Demande d'autorisation environnementale au titre des articles L.181-1 et suivants du code de l'environnement :

Projet de microcentrale hydroélectrique de Denouval sur la commune de Carrières-sous-Poissy.

Procès-Verbal de synthèse

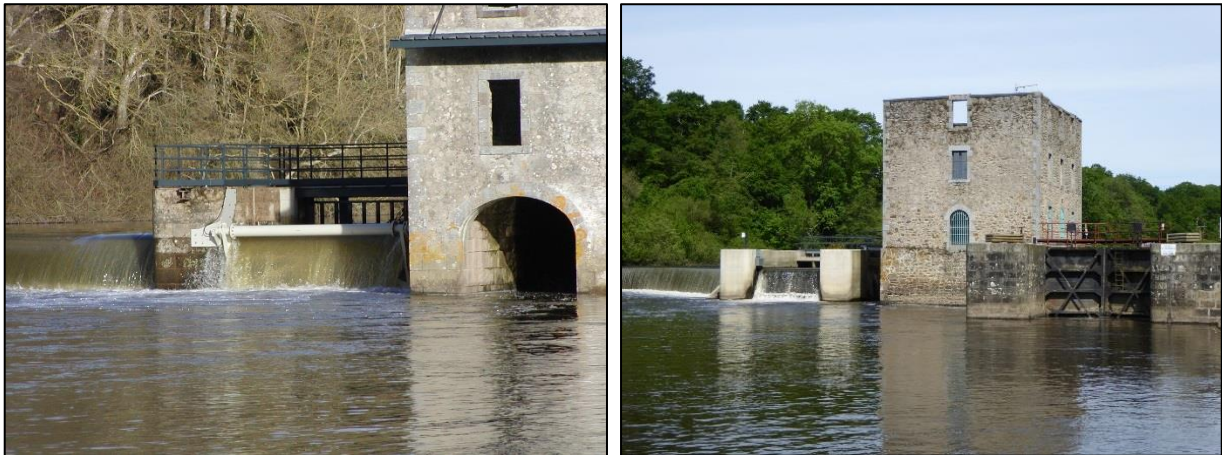
Selon la réponse du MO le projet sera ou non réalisable.

Pour parfaire l'intégration du projet en phase d'exécution le MO s'engage à missionner un cabinet d'architecte spécialisé dans l'insertion paysagère et la mise en valeur du patrimoine lors des études de conception afin de finaliser l'esthétique du projet et d'affiner les choix des matériaux pour la construction des ouvrages.

Pour se faire de nombreuses solutions existent ; pour n'en citer quelques-unes :

- *Mise en valeur des parements de l'écluse,*
- *Conservation et remise en état d'éléments marquants comme la vigie qui est le symbole d'une manifestation culturelle organisé par les riverains,*
- *Habillage en pierre de parement du nouveau bajoyer centrale qui sera construit entre les 2 turbines du milieu pour rappeler le bajoyer existant et les deux anciennes écluses*
- *Mise en œuvre d'un béton coloré (à définir avec l'architecte) pour que les éléments nouveaux se marie mieux avec les éléments anciens*
- ...

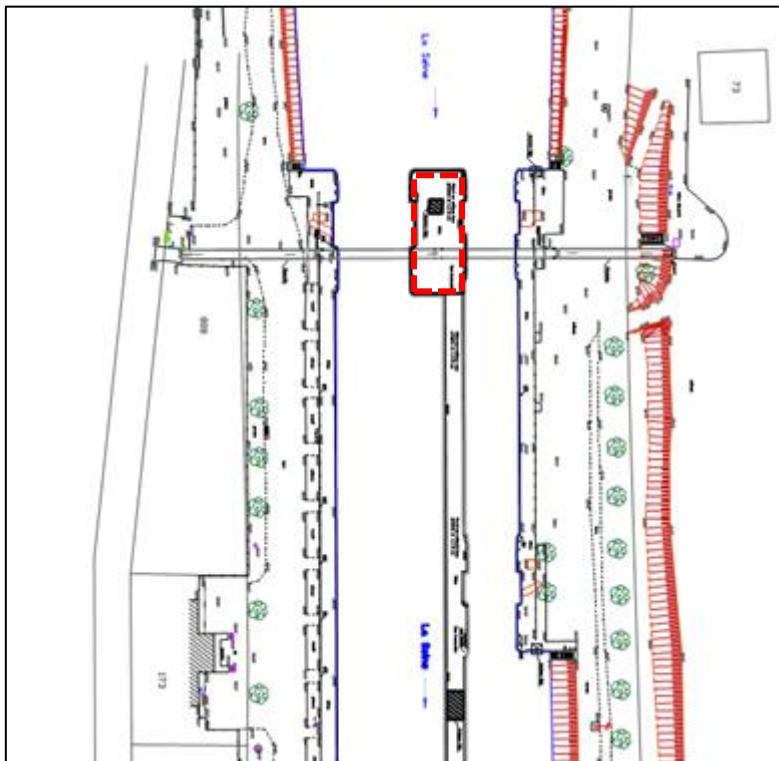
Que deviendra le piler central qui supporte la passerelle ?

Comment sera découplé le bajoyer central du plot de support du pilier de la passerelle ?

Les travaux sur le bajoyer central ne fragiliseront-ils pas le support de la passerelle ?

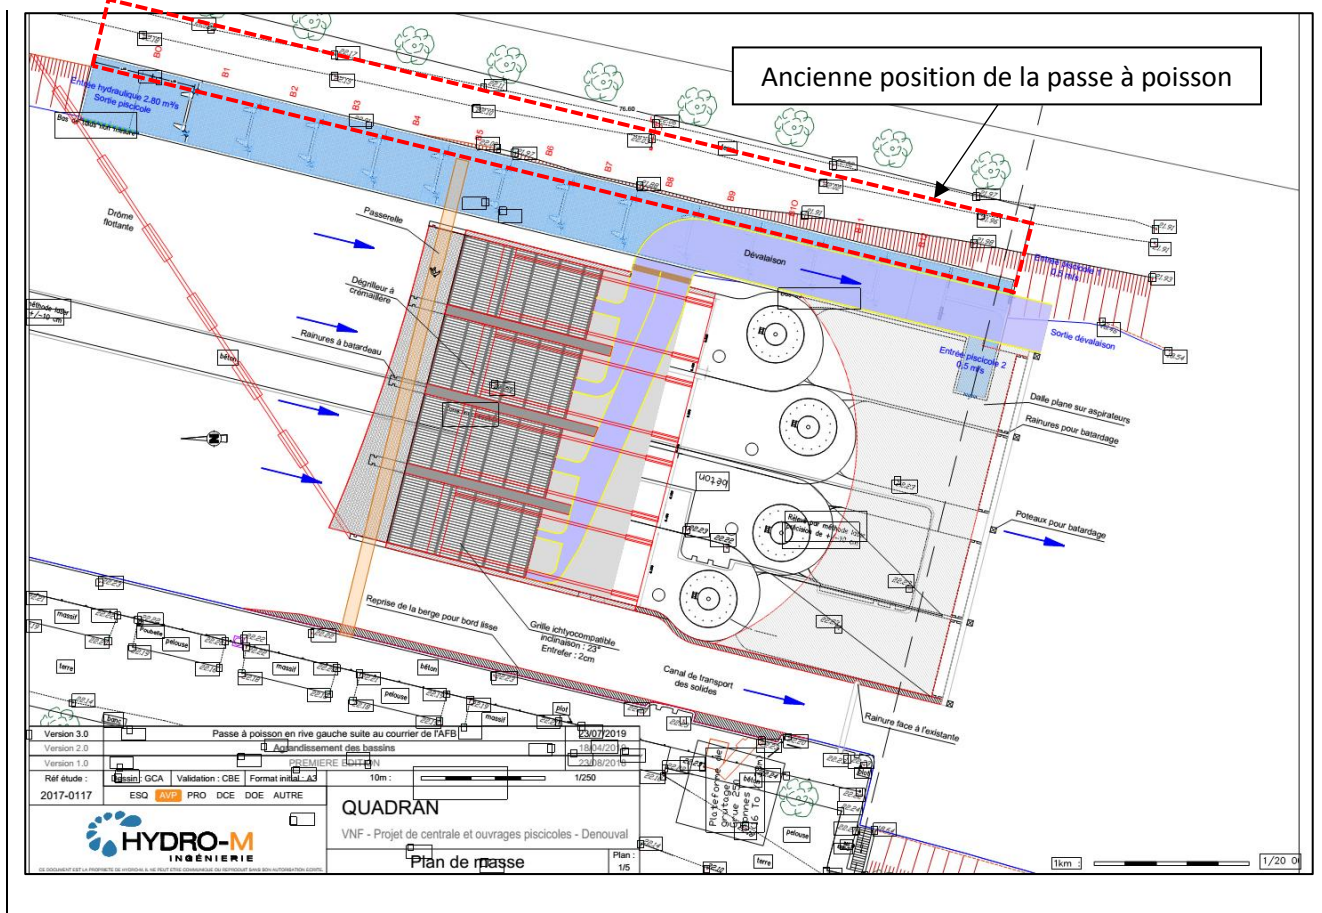
Le mur de la passe à poisson préservera-t-elle le système racinaire des platanes ?

Le mur de la passe à poissons doit être avancé par rapport à l'alignement des platanes afin de protéger leur enracinement.

Compte tenu de la taille des platanes (environ 30 mètres) le système racinaire est très développé et profond. La passe à poisson en rive gauche est quant à elle de taille modeste par rapport au système racinaire (la profondeur des ouvrages ne dépassera pas 6 mètres). Ainsi le système racinaire sera peu impacté le MO présente ci-dessous un schéma à l'échelle.

Cependant compte tenu des inquiétudes émises par les riverains lors de la réunion publique le MO propose de décaler la passe à poisson vers l'Ouest en superposant la dévalaison et la passe à poisson. Cette nouvelle disposition permettrait de n'implanter la passe à poisson que dans le talus et de s'éloigner encore plus des platanes.

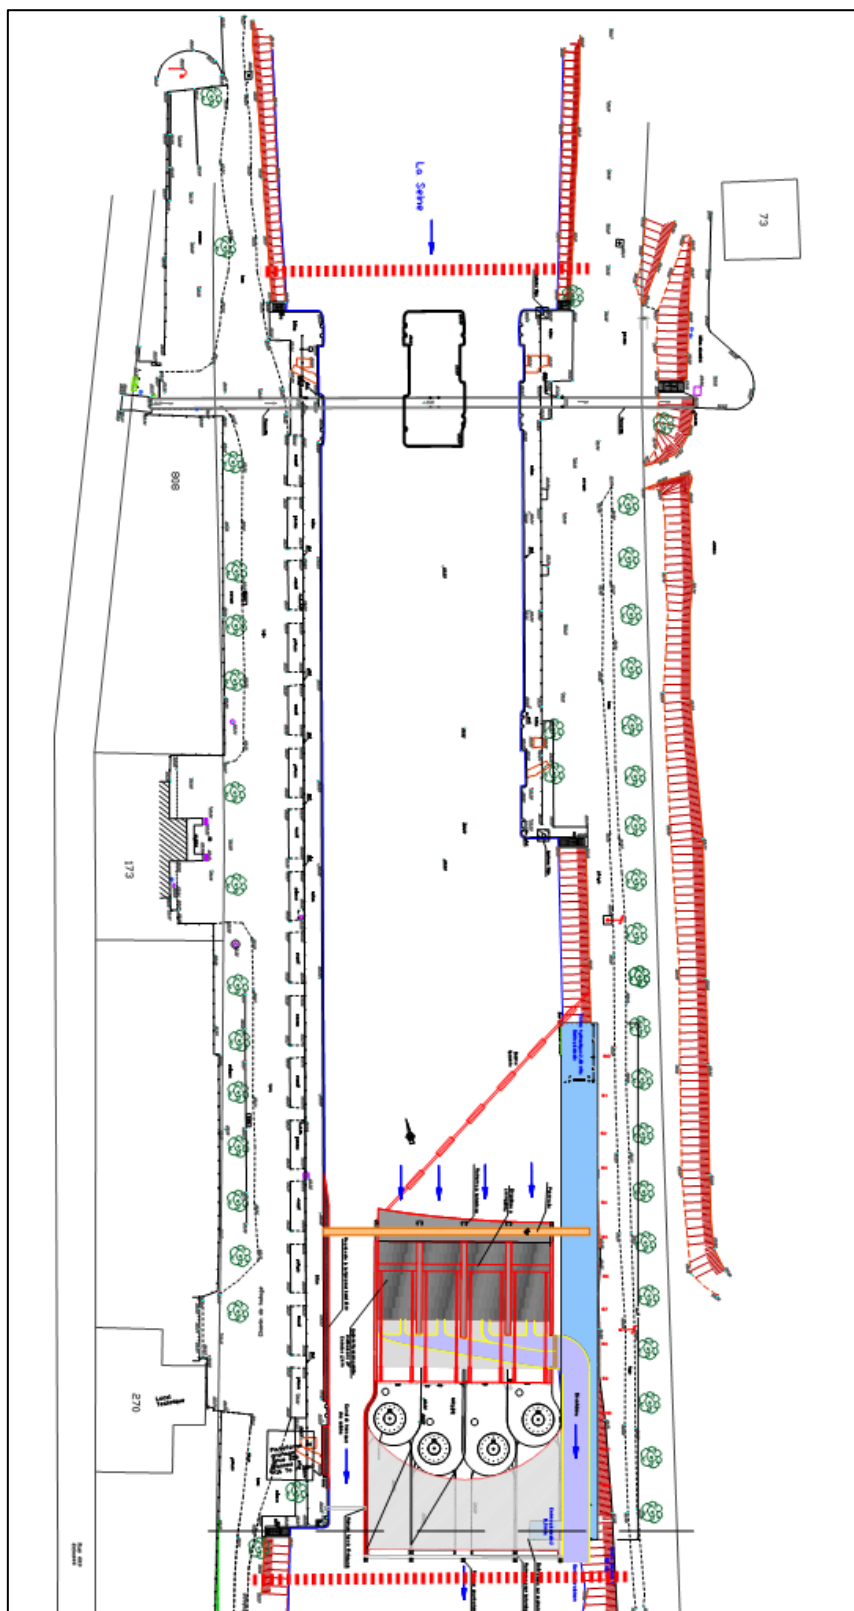
A quel niveau seront installés les batardeaux pour la construction de la centrale ?

Deux rideaux de palplanche seront mis en œuvre. Un rideau à l'amont de l'écluse et un rideau à l'aval de l'écluse.

La position des rideaux de palplanche amont et aval est indiqué en pointillé rouge.
